**敦賀発電所 2 号炉
ボーリング柱状図の記事欄に係る不適合に対する
原因分析・是正処置等について**

令和2年11月30日
日本原子力発電株式会社

1. 事象の概要について（はじめに）

ボーリング H 2 4 - D 1 - 1 孔
 ボーリング柱状図（142頁抜粋）

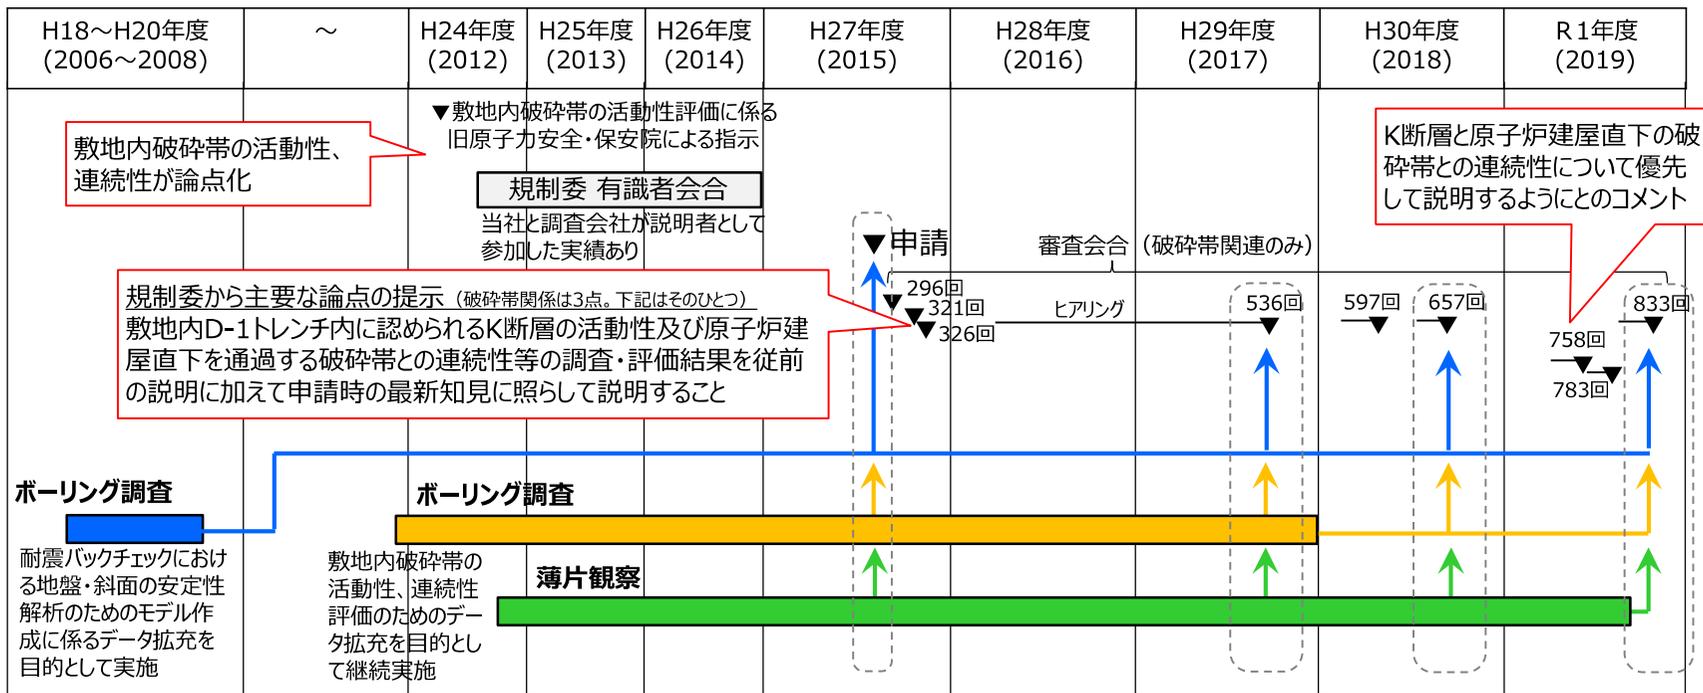
- 令和2年2月7日の第833回審査会合において、当社が提示した審査資料「ボーリング柱状図・コア写真」の柱状図記事欄に関して、ボーリングコアの肉眼による観察結果に基づく記載を削除して、コアの薄片試料の顕微鏡による観察結果に基づく記載へ変更している箇所があることは不適切である旨のご指摘をいただいた。
- 本件に関するご指示については、令和2年2月14日の第835回審査会合、令和2年6月4日の第865回審査会合及び令和2年10月30日の第916回審査会合でご説明した。
- 今回、**ボーリング柱状図の作成に関わる業務の流れ**、本件不適合における**総点検の内容**、**原因分析結果**及びこの結果に基づく**是正処置の実施状況**について示す。

平成30年11月30日第657回審査会合で提示した審査資料では、コアの肉眼観察の結果に基づく断層岩区分の記載※1としていた。

第833回審査資料では、上記の肉眼観察の結果に基づく記載を削除し、コアの薄片試料の顕微鏡による観察結果に基づく断層岩区分の記載※2へ変更（上書き）していた。

〔柱状図記事欄の破碎部性状の記載の変遷〕

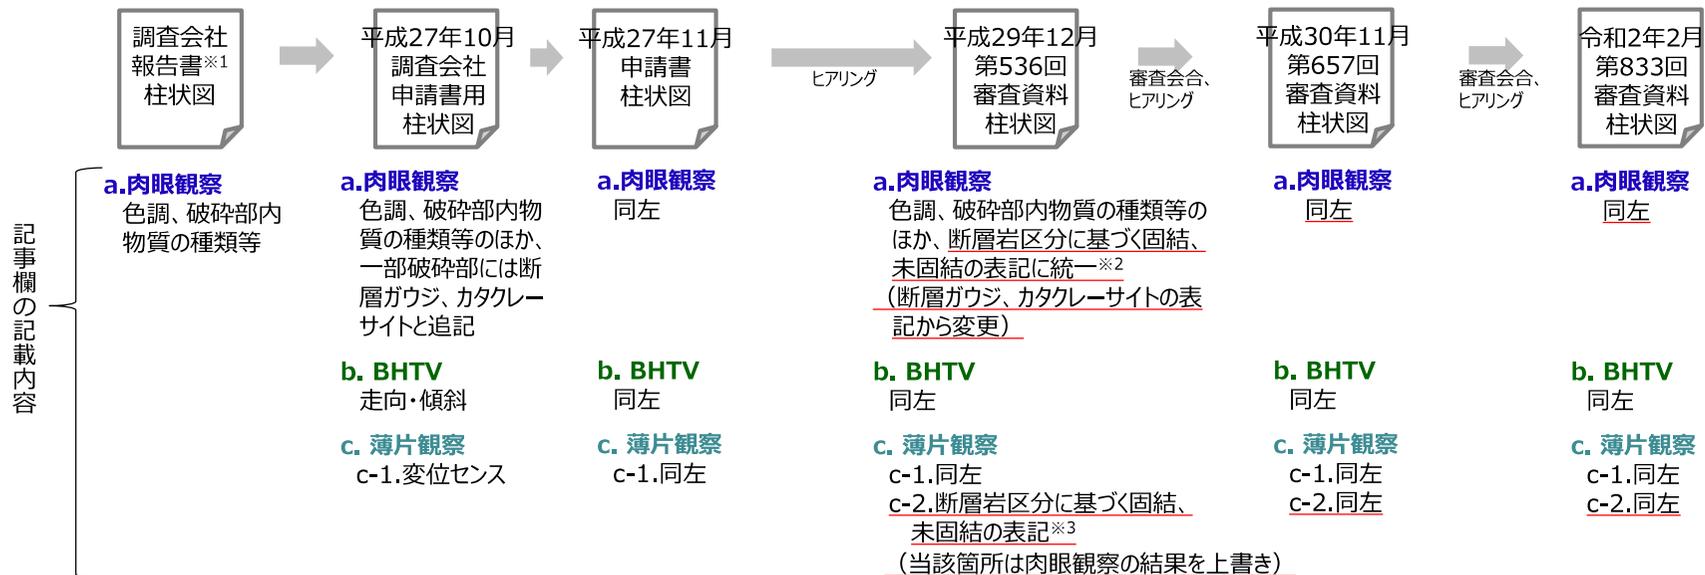
- 論点に対する総合的な検討のため、申請書の柱状図記事欄には、**コアの肉眼観察の結果とともに、ボアホールテレビ（BHTV）に基づく走向・傾斜及び薄片観察に基づく変位センスも記載した。**
- 申請後、論点に対する丁寧な説明のため、破碎部について断層岩区分に基づく表記注を用いることとして、柱状図の記事欄にも反映した。（参考2）
注：断層ガウジ・断層角礫と判断したものを「未固結」、カタクレーサイトと判断したものを「固結」と表記
- この際、柱状図の記事欄でも総合的な検討ができるようにしていたため、**肉眼観察の結果に基づく断層岩区分の記載と、データ拡充した薄片観察の結果に基づく断層岩区分に基づく記載の反映（肉眼観察結果に基づく記載を上書き）を行った。**ただし、どちらの観察結果に基づくものかが識別できないものであった。
